## **Mål nr M 465-17, Kompletteringar av ansökningshandlingarna. Ansökan om tillstånd för vattenverksamhet och arbeten i anslutning till Natura 2000-område: Varbergstunneln, Västkustbanan, Varberg- Hamra**

Trafikverket inger komplettering av ansökan enligt mark- och miljödomstolens föreläggande, aktbilaga 16, gällande kvarstående frågor från SGI, aktbilaga 15. Trafikverket kompletterar även ansökan enligt föreläggande från mark- och miljödomstolen, aktbilaga 19. Till kompletteringen hör sex bilagor, numrerade 7-12, som en fortsättning på numrering av bilagor som ingick i komplettering 2017-07-03, aktbilaga 12. Kompletteringarna följer respektive kompletteringsönskemål och har sammanfattats och markerats med *kursiv stil*.

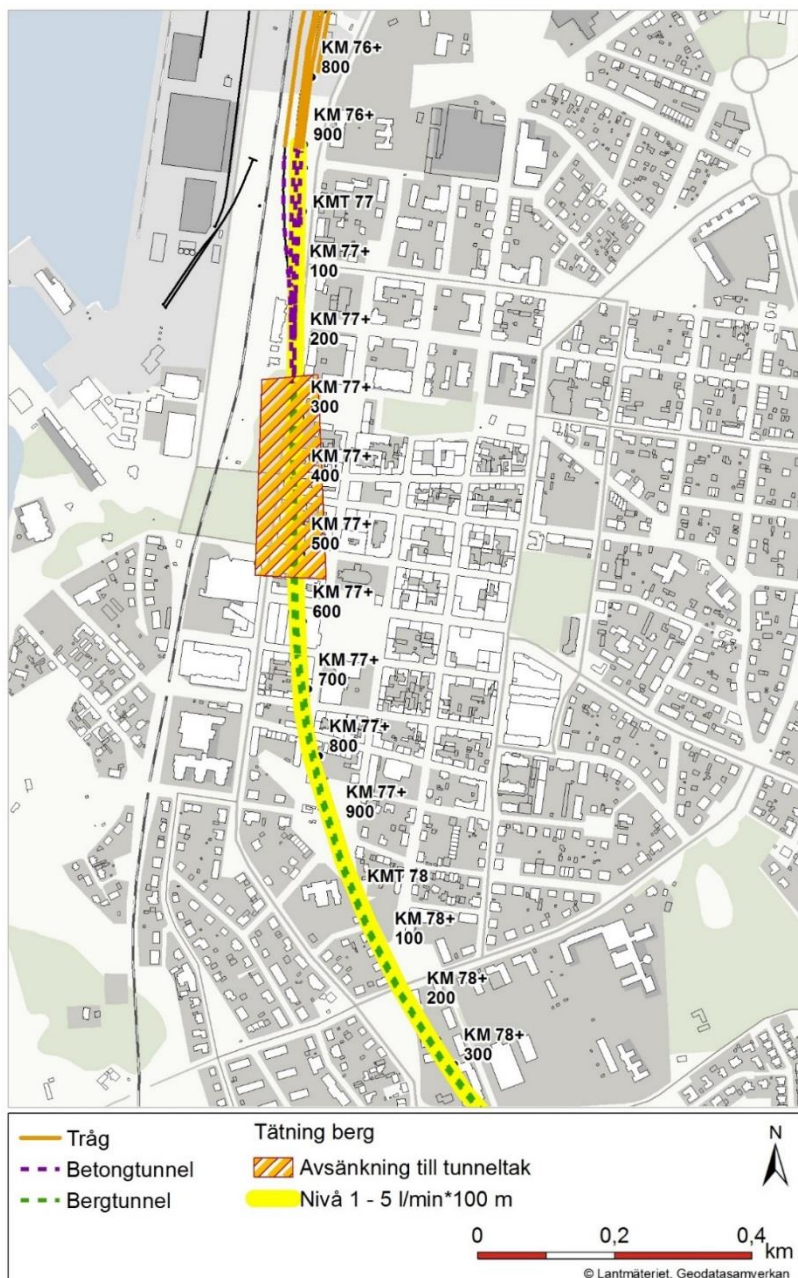
*2. I förslag till villkor har i villkor 2 angetts en viss högsta grundvattenbortledning. Ett strängare villkor i den delen skulle förmodligen medföra ökade byggkostnader men minska riskerna för sättningar och behov av infiltration. Ansökan ska därför kompletteras med närmare redogörelse för vilka bedömningar som ligger till grund för den i villkor 2 föreslagna grundvattenbortledningen i relation till bedömda risker och kostnader för eventuella sättningar och behov av kontinuerlig infiltration under driftskedet.*

Beräkningar av täthet efter injektering är utförda med ett antagande om att den tätade zonen runt tunneln är 5 m. I den norra delen av bergtunneln är bergtäckningen i vissa delar mindre än 5 meter vilket innebär att den tätade (injekterade) zonen då blir tunnare. På grund av detta och de extra förstärkningsåtgärder som krävs vid liten bergtäckning blir det tekniskt omöjligt att uppnå de strängaste täthetskraven och mycket osäkert om man kan uppnå normala täthetskrav i den delen. Sträckan med begränsad bergtäckning är ca 300 meter och visas schematiskt i Figur 1.

Figur 2; Karta som visar klassificering av sättningskänslighet för byggnader inom beräknat påverkansområde. Byggnader med svart kontur har bedömts få ökad risk pga att läckagekrav enligt injekteringsklass II inte kan uppnås.

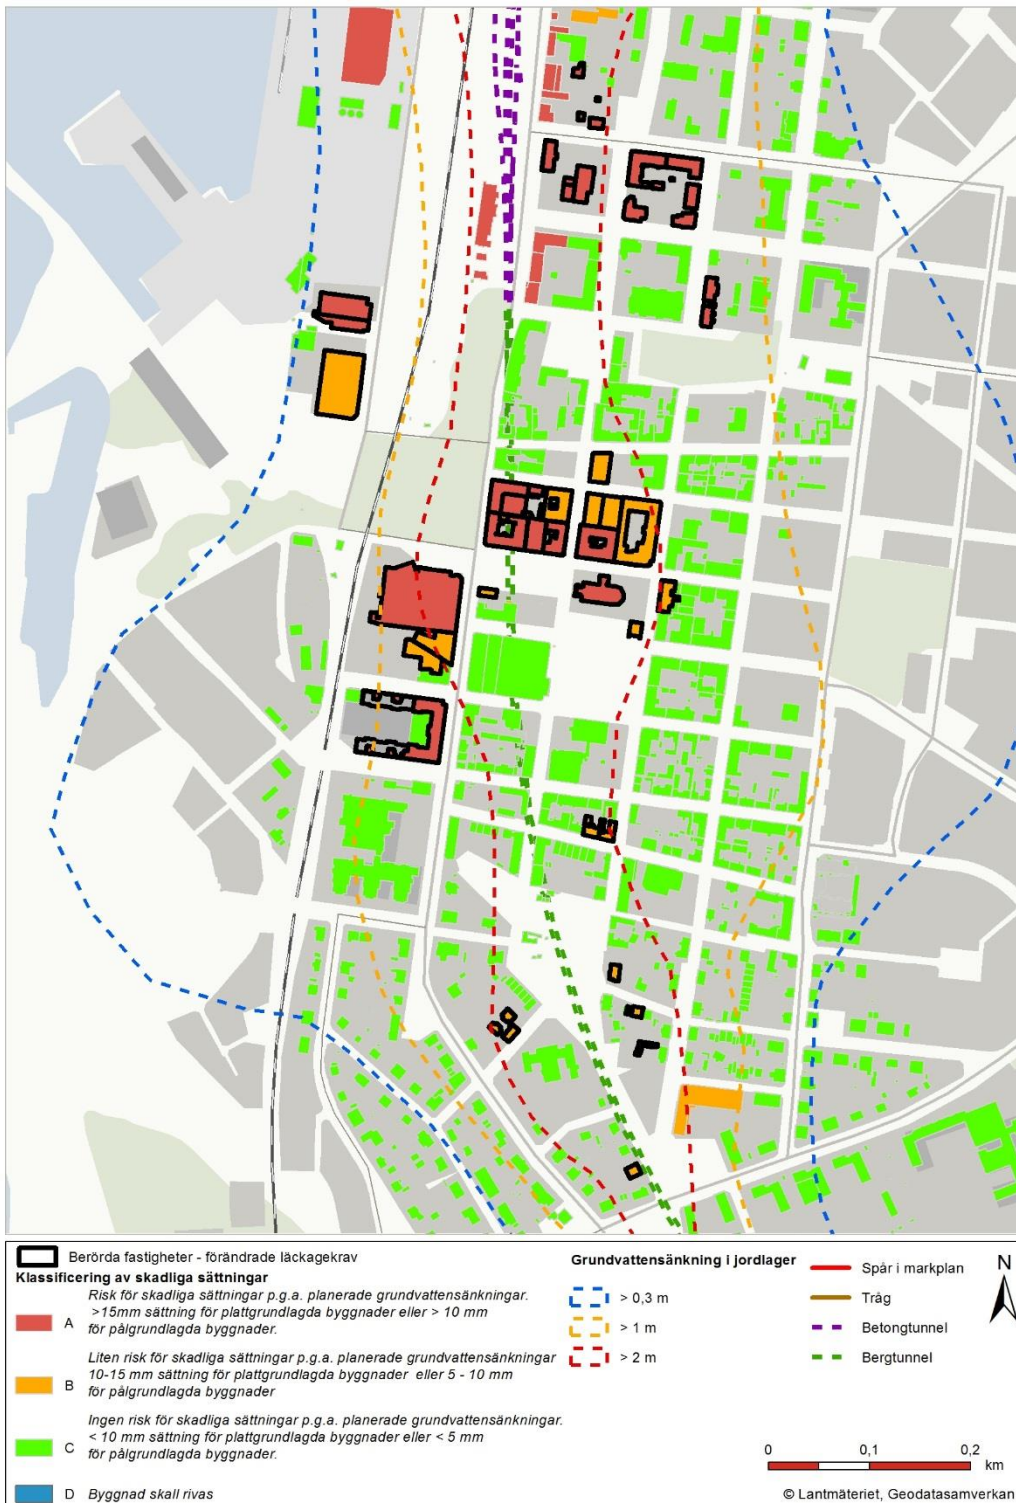
4. *Det ska anges vilka fastigheter som bedömts kunna utsättas för risk för skadliga sättningar samt liten risk för sättningar.*

Sättningskänsliga byggnader har redovisats i PM Utredning sättnings i fastigheter som överlämnats till MMD i komplettering 2017-07-03. Där framgår att antalet fastigheter som löper risk för skadliga sättnings (riskklass A) är 25 och antalet fastigheter med liten risk (Riskklass B) är 27. Under arbetet med systemhandlingen utreddes effekterna av att tillämpa tätning enligt nivå II längs en del av sträckan i centrala Varberg. För det fallet beräknas fyra fastigheter falla inom riskklass A och sju fastigheter inom riskklass B. Det är en betydande skillnad mellan det sökta fallet och fallet med tillämpning av strängare täthetskrav på norra delen av bergtunneln och schakten för norra betongtunneln. Skillnaden mellan vilka fastigheter som riskerar att påverkas i det ena och andra fallet framgår av Figur 2. Vid utvärdering av vilka byggnader som löper skaderisk på grund av planerade grundvattensänkningar har en "försiktighetsprincip" tillämpats där tolkning av jordlagars mäktighet och dess sättningssegenskaper har gjorts konservativt. Urvalet av antal byggnader som löper risk för skadliga sättnings är därför något överskattat.

I driftskedet hamnar inga byggnader inom riskklass A och endast ett fåtal byggnader inom riskklass B d.v.s. liten risk för skadliga sättnings. Med hänsyn till att tillämpade gränsvärden har antagits enligt en försiktighetsprincip för att inte underskatta riskerna, bedöms de verkliga riskerna för sättnings i driftskedet som små och det bedöms ej sannolikt att skyddsåtgärder ska behöva vidtas under driftsfasen.
